RC-1090 TRANSFORMER HUM MOD

This modification is done to eliminate a hum that is heard from the transformer in the

A. Rework Method for New Transformer 022T-1083T01 Substitution

RC1090 PT の うなり 対策

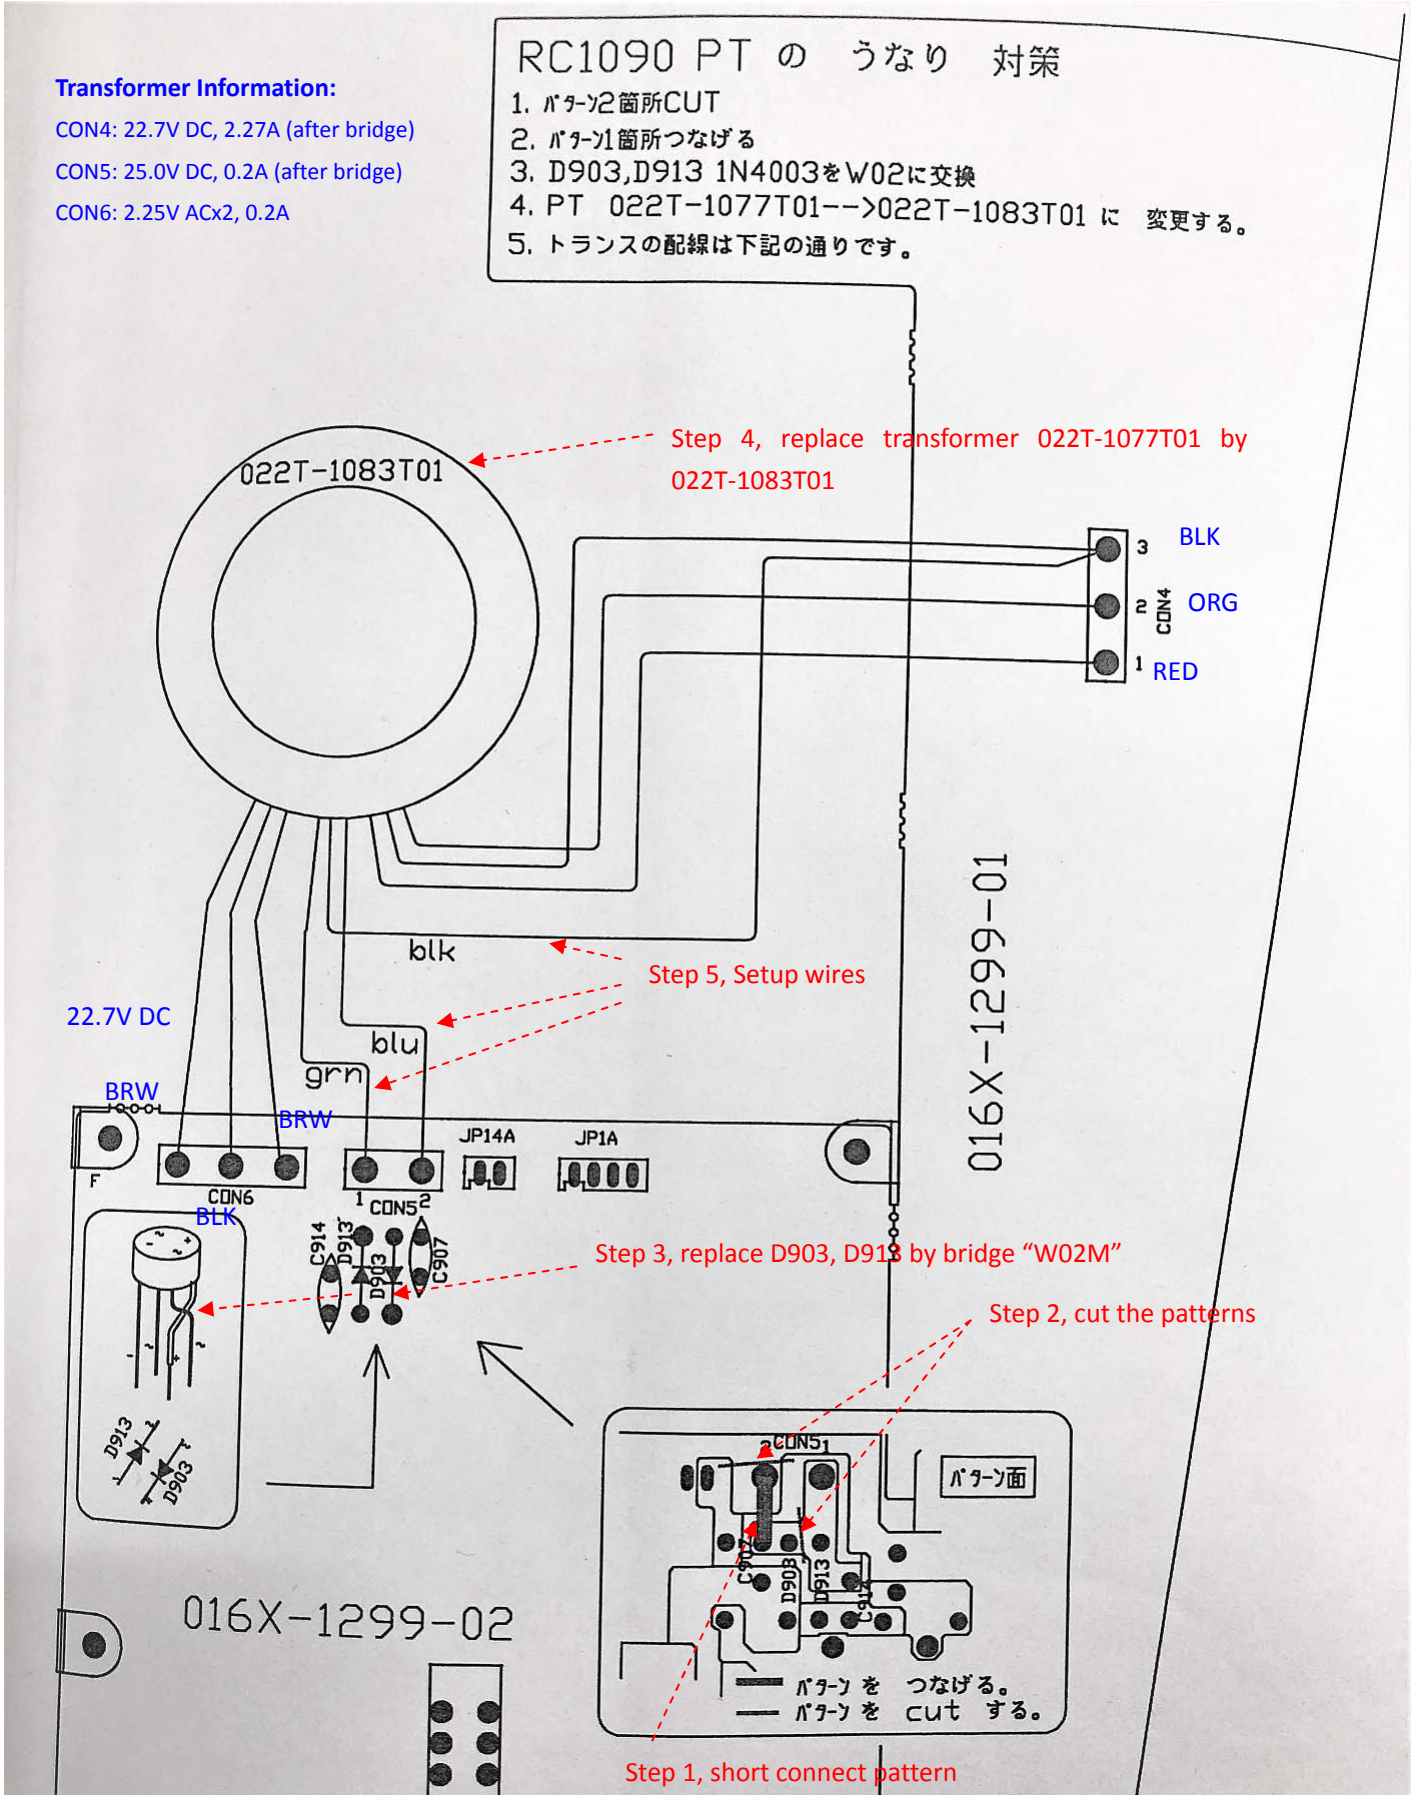
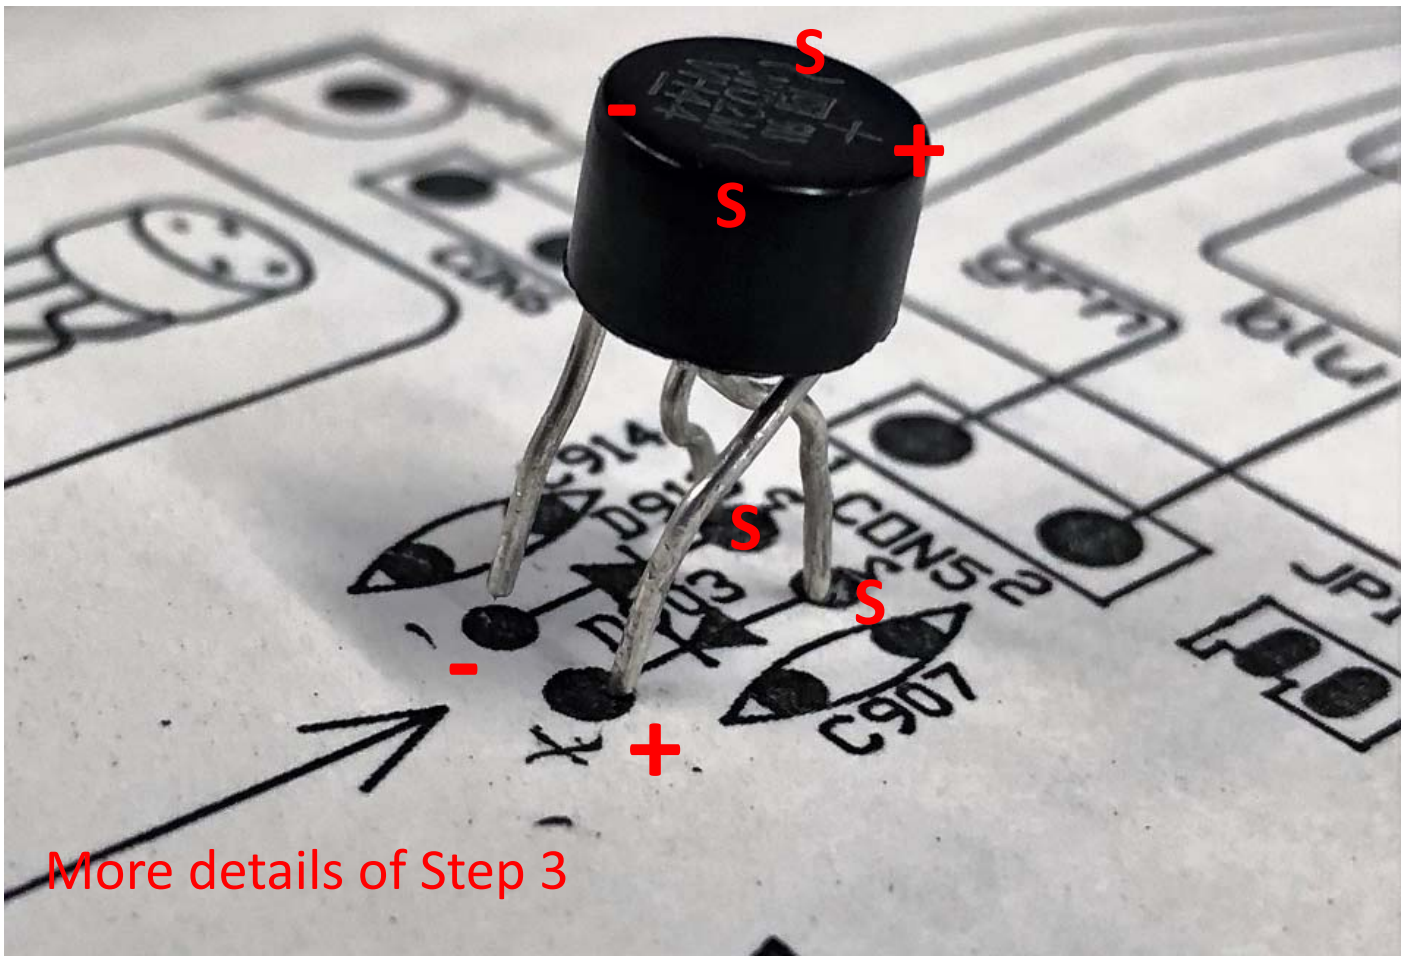
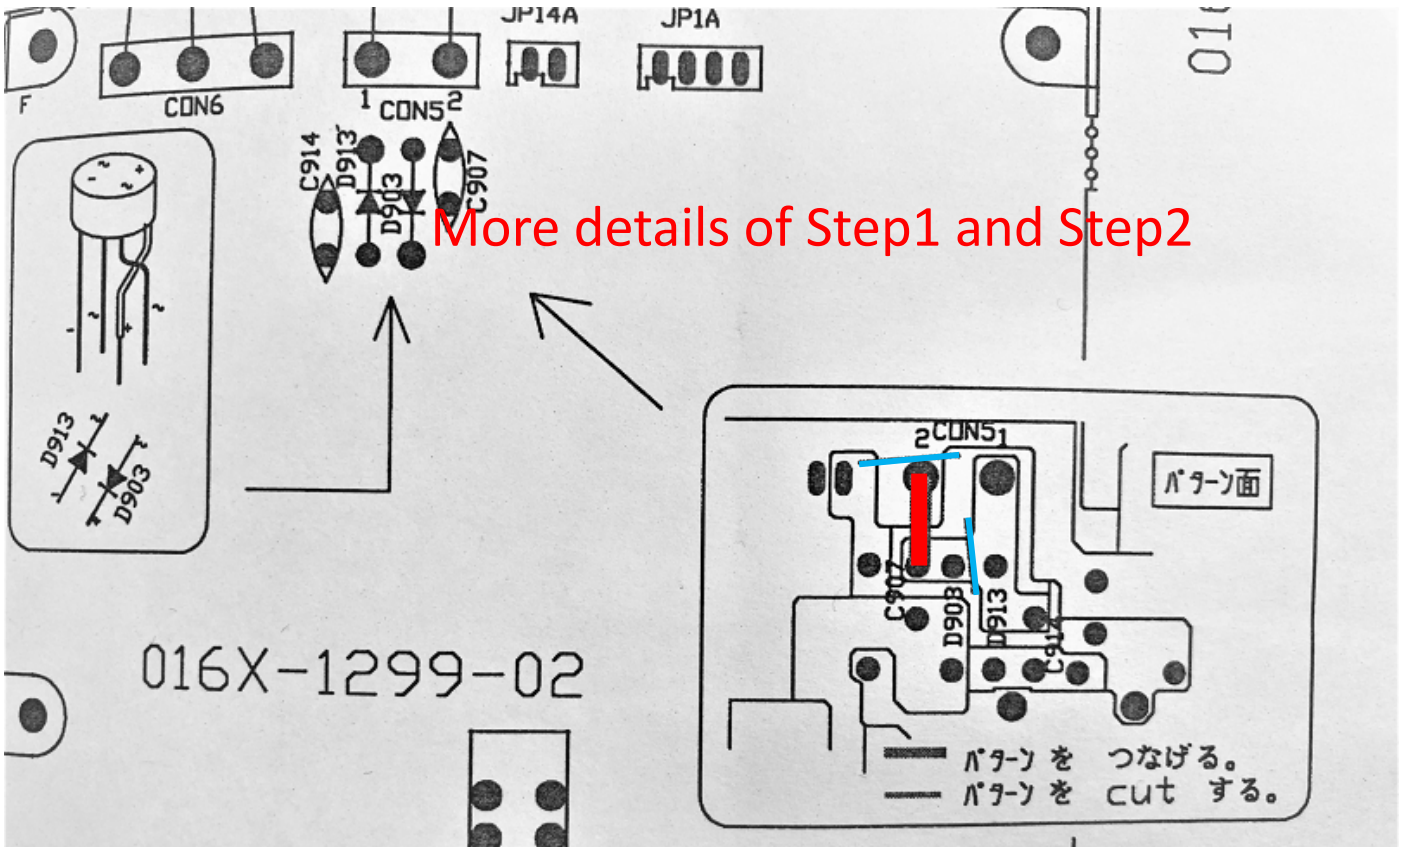
1. パターン2箇所CUT
2. パターン箇所つなげる
3. D903, D913 1N4003をW02に交換
4. PT 022T-1077T01 --> 022T-1083T01 に 変更する。
5. トランスの配線は下記の通りです。

More details of Step 5

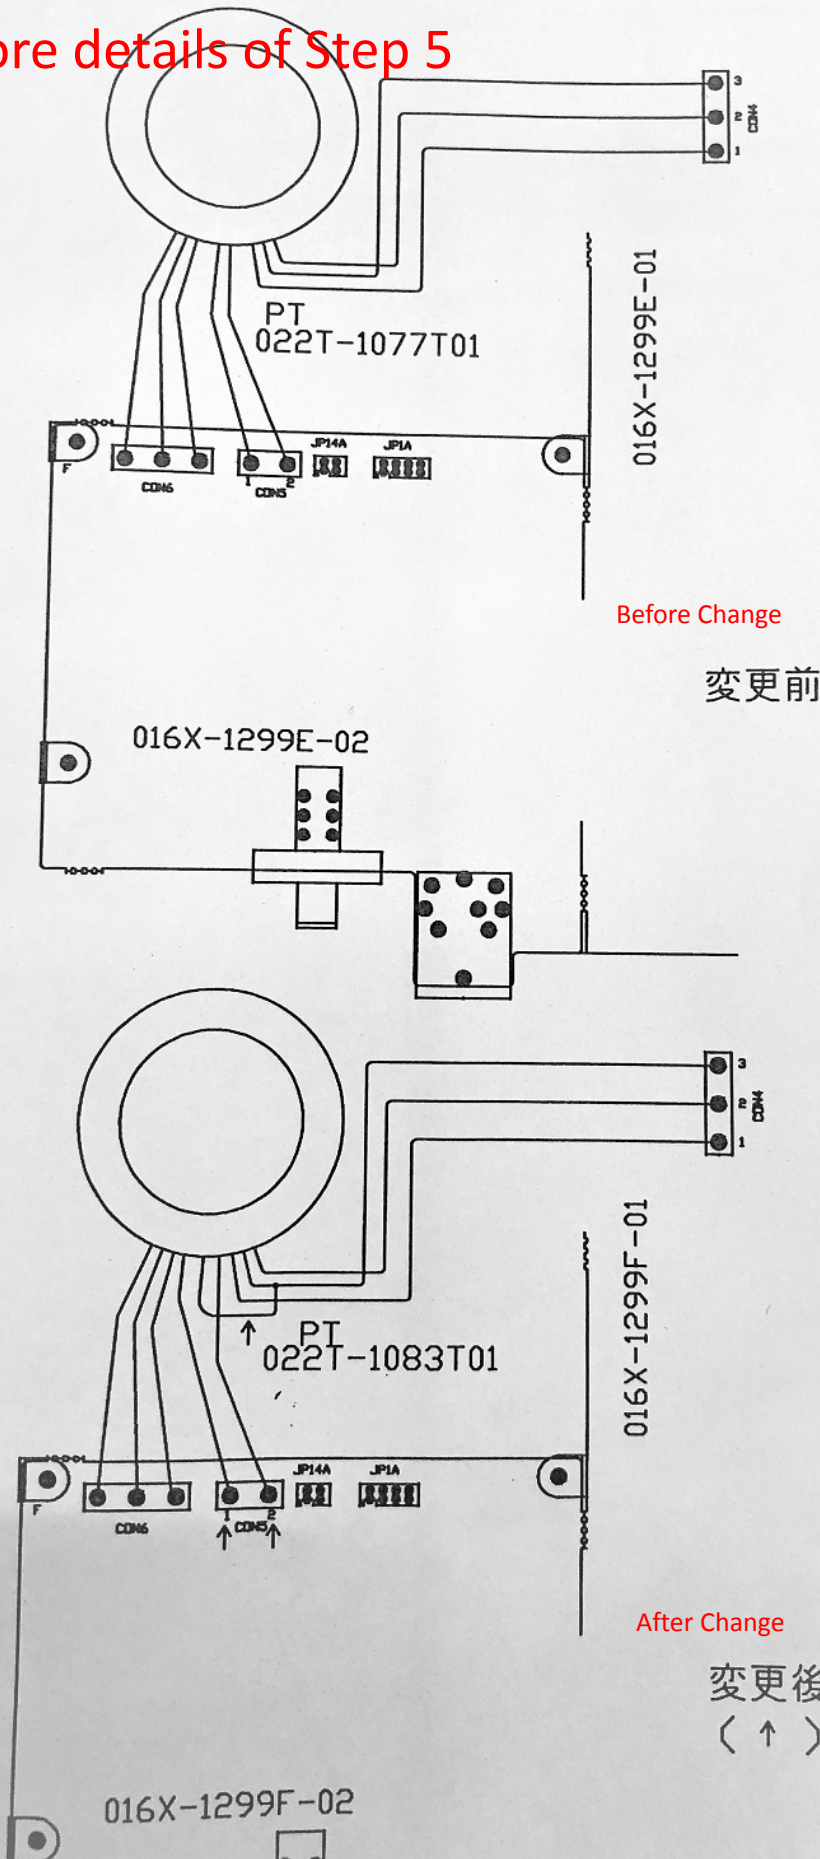
RC1090 チェッカー変更の件
基板がX-1299E-->X-1299F
トランスがT-1077-->T-1083
にともないチェッカーの配線の一部が変更になります。
